デジタル安全保護系のソフトウェア共通要因故障対策の状況、 原子力規制検査の方針及び今後の対応

令和5年5月17日
原子力規制庁

1. 趣旨

本議題は、発電用原子炉施設におけるデジタル安全保護系のソフトウェア共通要因故障（以下「デジタルCCF」という。）対策の事業者の自律的対応状況及び今後の原子力規制検査の方針について報告するとともに、原子力規制委員会と原子力エネルギー協議会（以下「ATENA」という。）との意見交換の実施について、了承を諮るものである。

【多様化設備のシステム概略図】

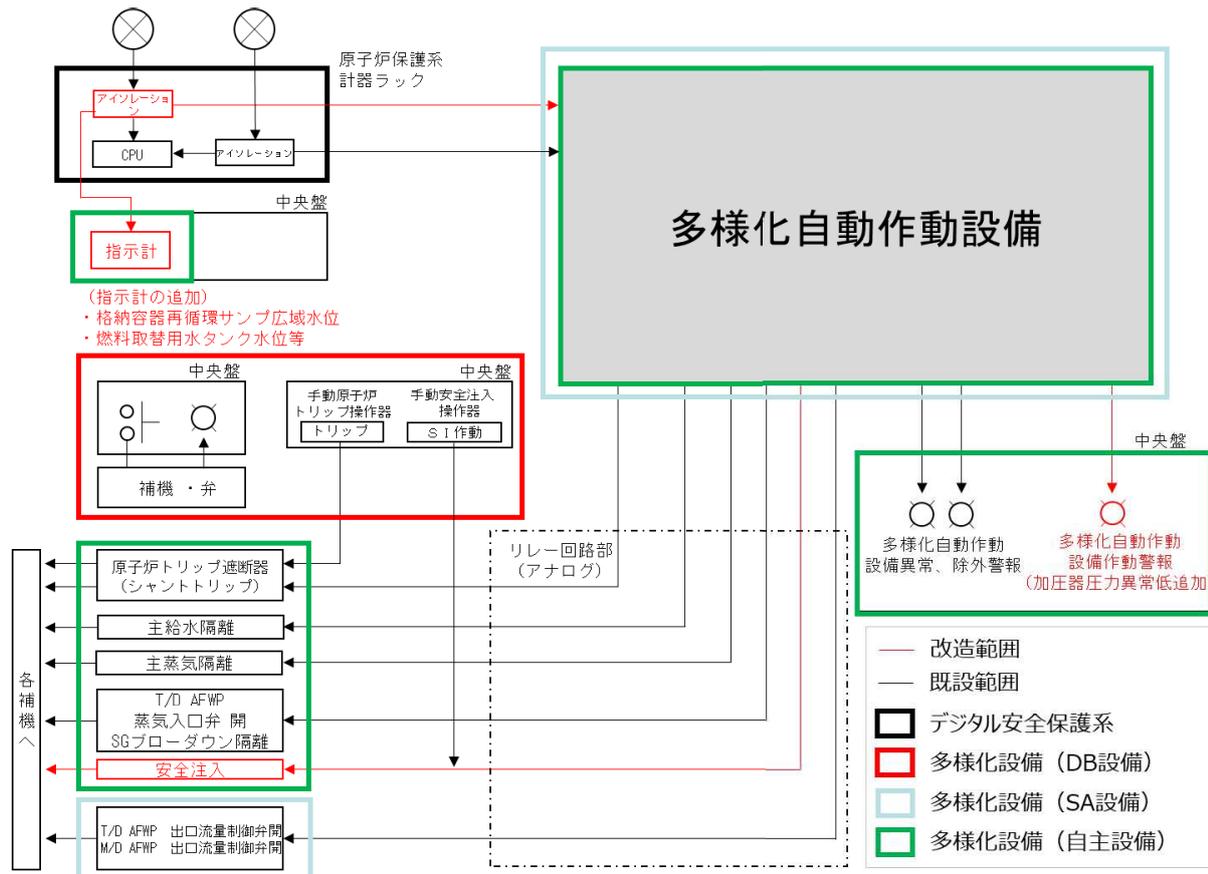
NRA：多様化設備が作動した後に、既設設備が正常に復帰した場合の設計はど

うなっているのか。既設も多様化設備も両方とも動いている場合も、お互いに悪影響を及ぼさずに作動するという確認をしているのか。（菊川管理官補佐 実用炉監視部門）

ATENA:デジタル安全保護系は作動可能な部分があれば、作動する。デジタル安全保護系が作動していない時には、多様化設備のほうが動く設計になっている。デジタル安全保護系が作動している時に、多様化設備が停止信号を出すというような機能はそもそも持っていないので、波及的な影響はないと考える。（内海 ATENA デジタルCCF-WG委員）

（4）ATENAによるプロセス管理

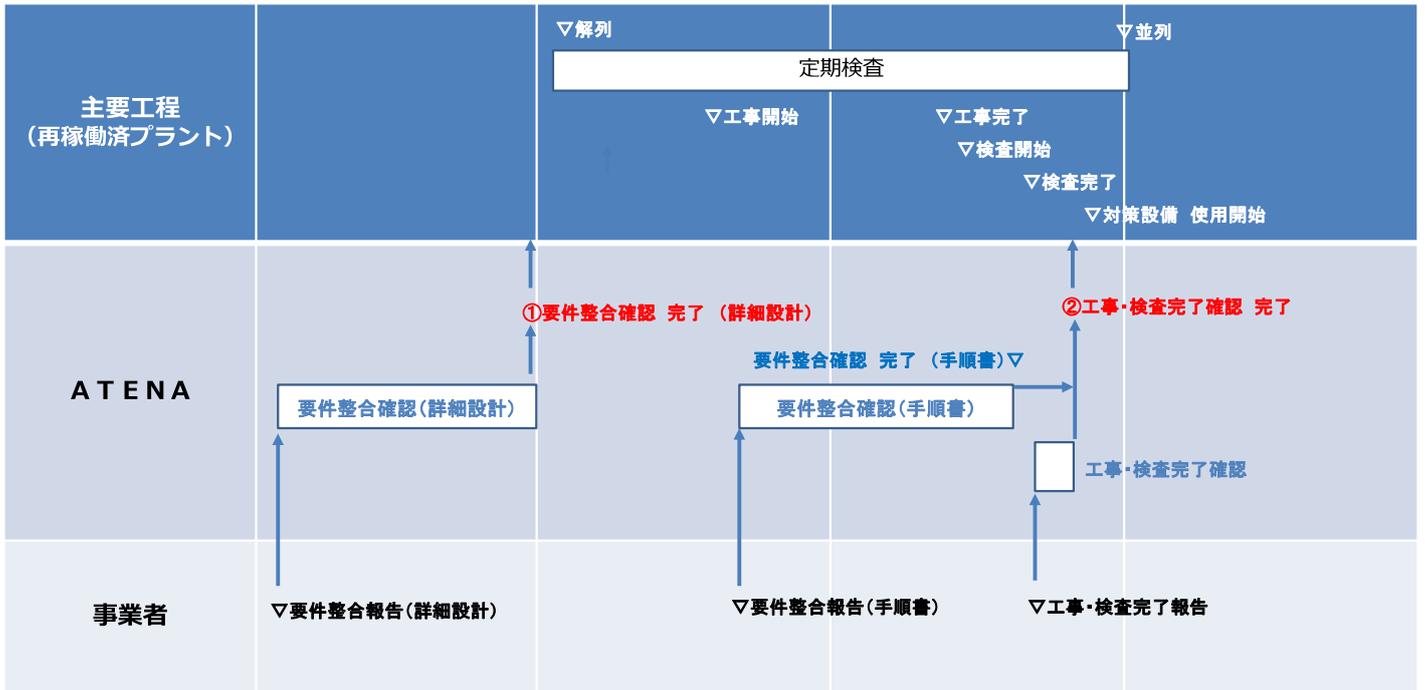
NRA: ATENAは工事や使用を中止する権限を有しないが、事業者はホールドポイントを経て、使用を開始するとあるが、例えば、ATENAが検査で指摘をしても、工事や使用を中止する権限はないので事業者が先に進めるということにならないようどのように担保しようとしているのか（森下審議官）

ATENA:例えば、検査においてATENAが指摘をしたら、自主検査としては不合格になるので、不合格の状態で前に進むことはないと考えている。各事業者のCNOのコミット事項であると考えていただきたい。（谷川部長 ATENA 技術班）

ATENAは、今後、以下のホールドポイントを設けて事業者のプロセスを管理する。

- ① ATENAは、工事開始前までに、要件整合確認(詳細設計)を実施する。
(ATENAは、確認結果を事業者に通知するとともに速やかに公開する。)
- ② ATENAは、対策設備の使用開始前までに、要件整合確認（手順書）及び工事・検査完了確認を実施する。（ATENAは、確認結果を事業者に通知するとともに速やかに公開する。）

ATENAは、事業者に対して年・月ベースの実施計画の提出と計画変更時の速やかな報告を求め管理する。

ATENAは事業者の工事・検査開始や使用開始を中止する権限を有していないが、事業者は上記①及び②のホールドポイントを経て対策設備の使用を開始することとする。

（6）ATENAの力量と独立性について

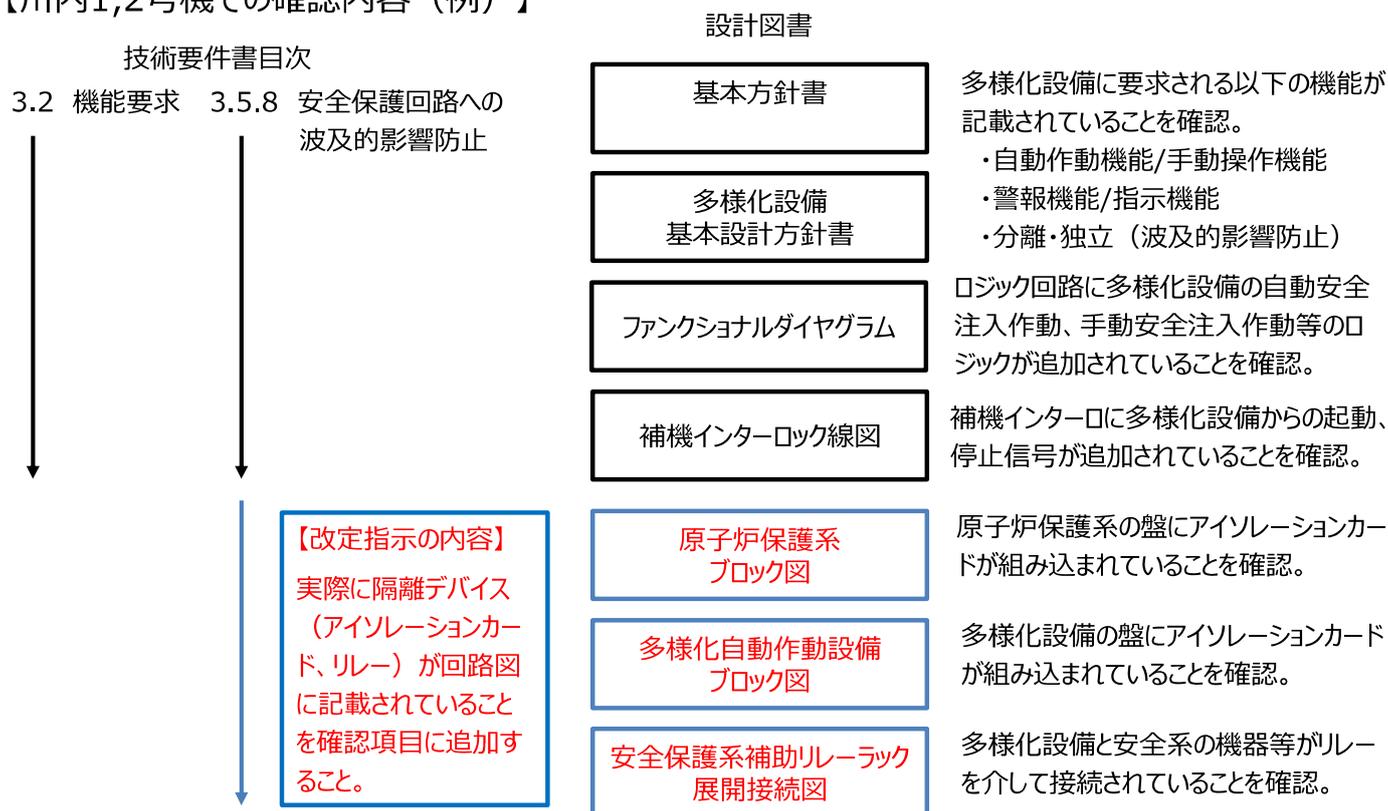
NRA：事業者自主検査は、使用前事業者検査と同等の考え方で実施をするとして、独立した検査員が検査を実施する体制を組むのだと思うが、ATENAの要件整合確認等についても、力量や独立性を担保するのか。波及的影響の防止は、これまでの使用前事業者検査においても基本設計方針の検査として実施されており、使用前事業者検査と同等に実施するのであれば、外す理由はないと考えている。（上田企画調査官 専門検査部門）

NRA：第三者性にもグレードはあると思うが、直接設計に携わったものが担当するようなことがないのは最低限かと思うので、配慮してもらいたい。（上田企画調査官 専門検査部門）

ATENA：ATENAでの整合確認でも、チームを組んで確認しており、力量では問題無いと考えている。一方で、ATENAの組織設計上、第三者性が担保できていない状況である。（谷川部長 ATENA 技術班）

ATENAは事業者に対する第三者性を有しておらず、かつ審査・検査を行う組織ではない。

ATENAは、要件整合確認や工事・検査完了確認において、設計図書 of 技術要件書に対する整合性や検査記録などの確認結果を公開することにより、透明性を確保する。

要件整合確認や工事・検査完了確認を行うATENAの要員は、以下とする。

- ・ 業務経歴を基に力量を確認し、確認要員リストに登録して管理する。
- ・ 確認要員リストの中から、当該工事の設備設計等に直接関わっていない者を選定する。
- ・ 確認要員には、必要に応じてデジタルCCF-WGメンバーも含める。
